所内常設直流電源設備(3系統目) 添付書類八 比較表

<p>柏崎刈羽 6, 7号炉 (2022. 8. 23 提出)</p>	<p>女川2号炉 適合性審査許可後完本 (有毒ガス防護: 2022年6月1日許可)</p>	<p>女川2号炉 設置変更許可申請書 ※変更箇所のみ記載</p>	<p>差異理由</p>
 <p>第1.1.7-8 図 重大事故等対処設備配置及び保管場所図(その8)</p>	 <p>第1.1.7-8 図 重大事故等対処設備配置及び保管場所図(その8)</p>	<p>「第1.1.7-8 図 重大事故等対処設備配置及び保管場所図(その8)」を以下のとおり変更する。</p>  <p>第1.1.7-8 図 重大事故等対処設備配置及び保管場所図(その8)</p>	<p>表現の差異</p> <ul style="list-style-type: none"> ・女川は各項や各章図表の変更箇所を示す前にリード文を入れている。 <p>設計の差異</p> <ul style="list-style-type: none"> ・設置位置の差異。

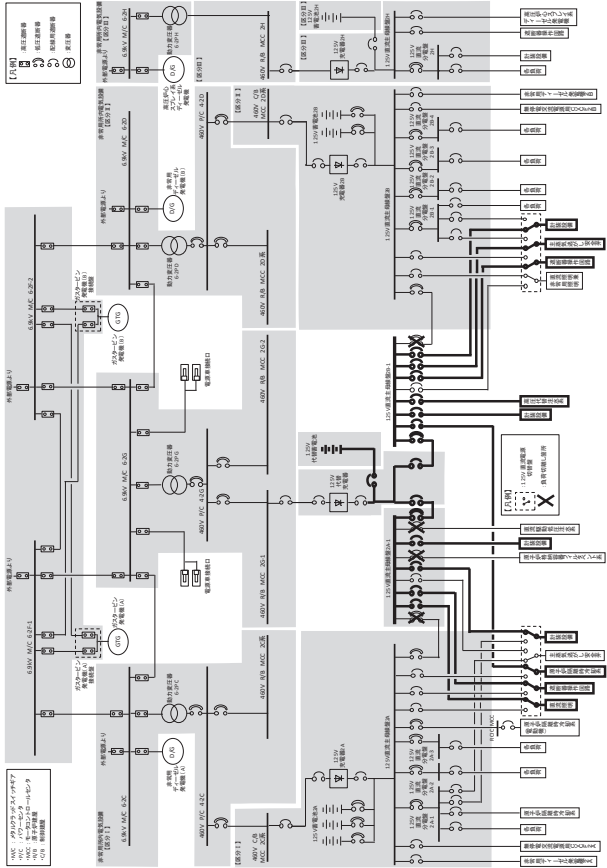
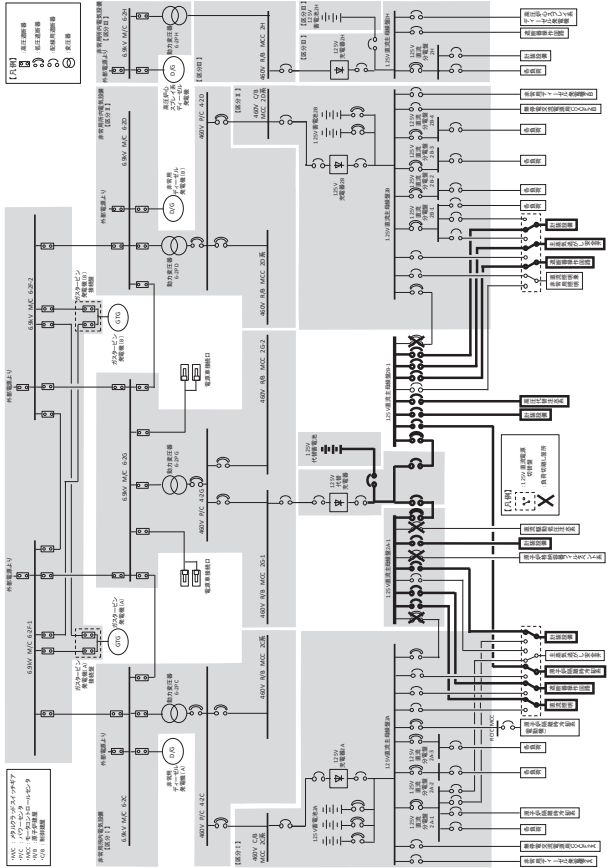
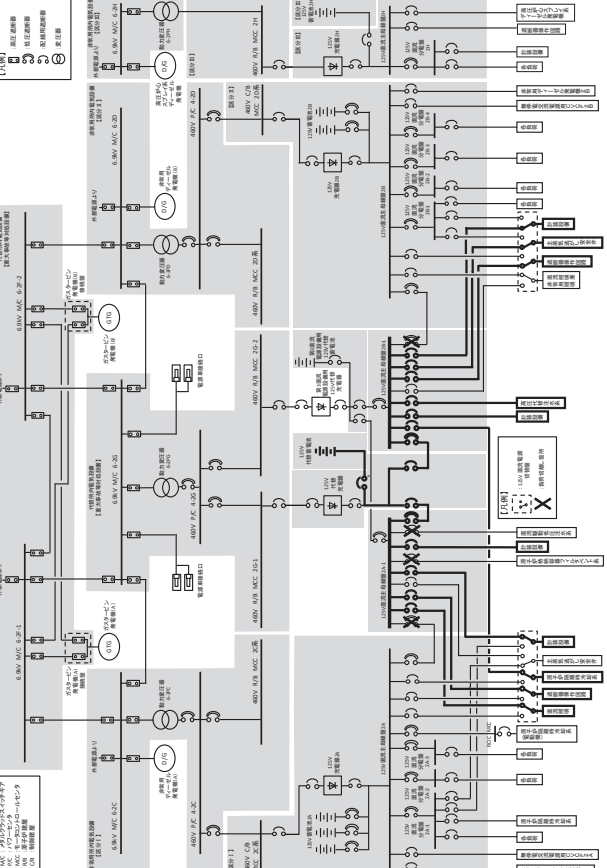
柏崎刈羽 6, 7号炉 (2022. 8. 23 提出)	女川 2号炉 適合性審査許可後完本 (有毒ガス防護 : 2022年6月1日許可)	女川 2号炉 設置変更許可申請書 ※変更箇所のみ記載	差異理由
			設計の差異 ・申請号炉及び電源構成の差異。

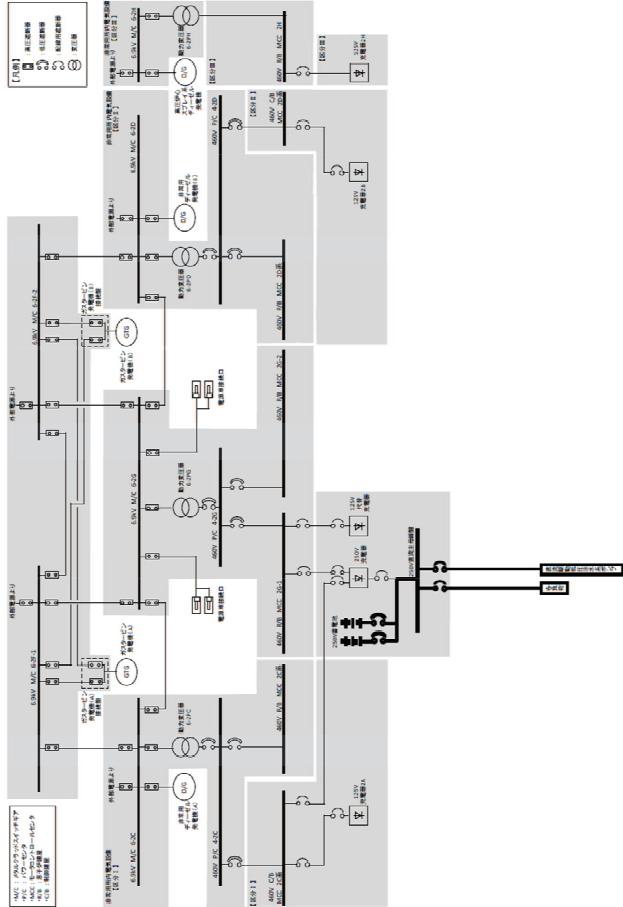
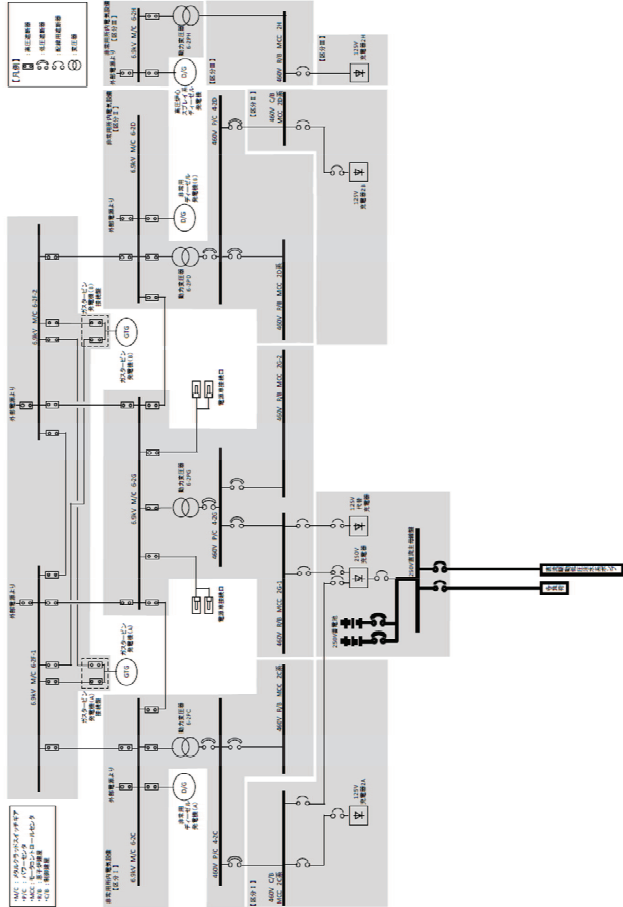
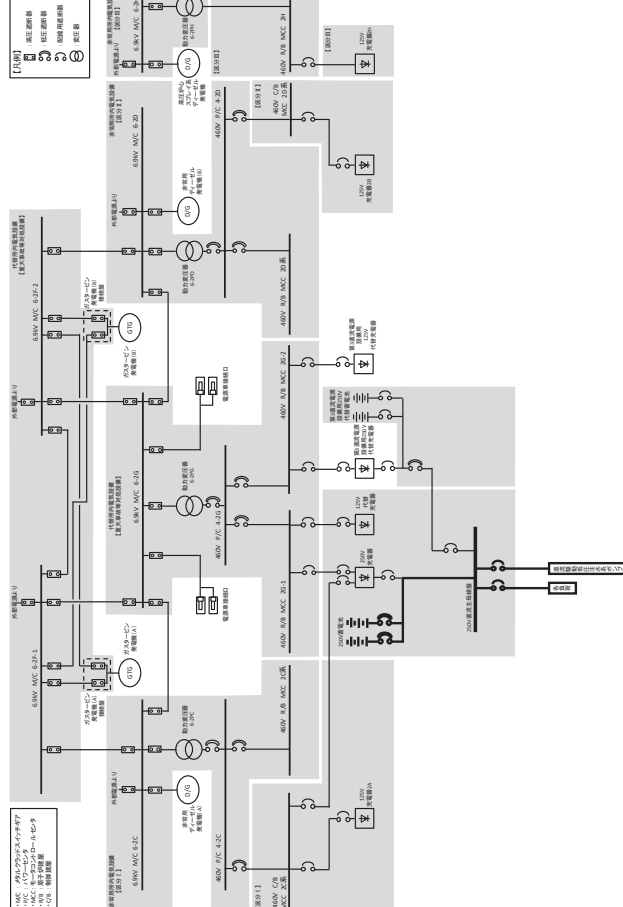
柏崎刈羽 6, 7 号炉 (2022. 8. 23 提出)	女川 2 号炉 適合性審査許可後完本 (有毒ガス防護 : 2022 年 6 月 1 日許可)	女川 2 号炉 設置変更許可申請書 ※変更箇所のみ記載	差異理由
			設計の差異 ・申請号炉及び電源構成の差異。

第 10.2-9 図 代替電源設備系統概要図(可搬型代替直流電源設備による給電)(125V 代替蓄電池による給電)

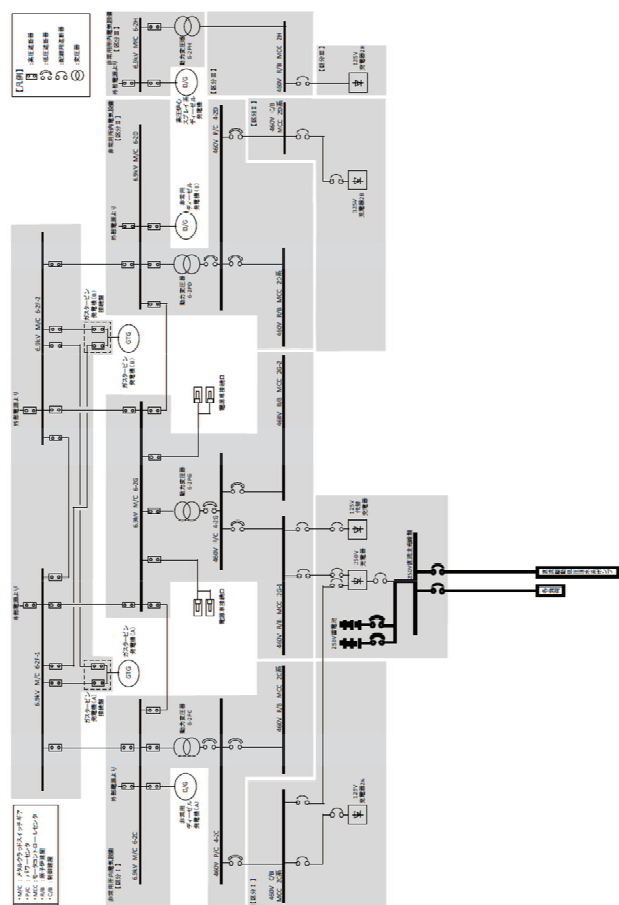
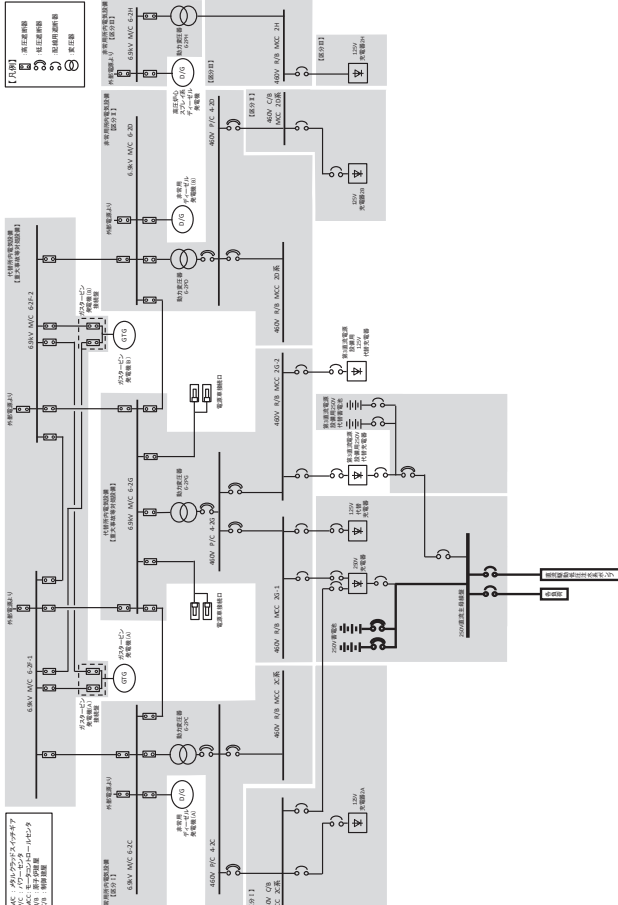
設計の差異
 ・電源構成の差異。

第10.2-13図 代替電源設備系統概要図(可搬型代替直流電源設備による給電)(電源車から代替所内電気設備を経由して給電(125V系統))

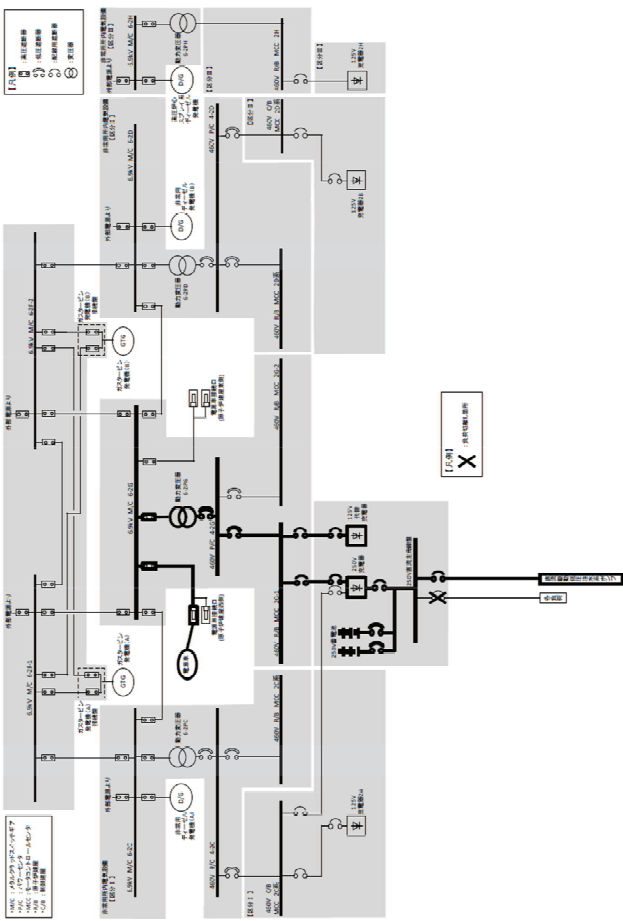
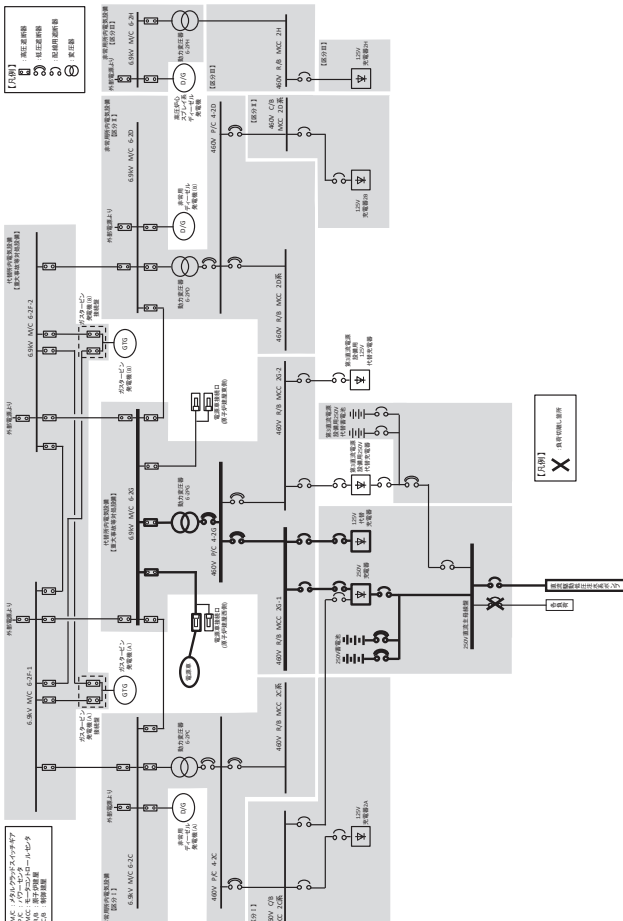
設計の差異
 ・電源構成の差異。
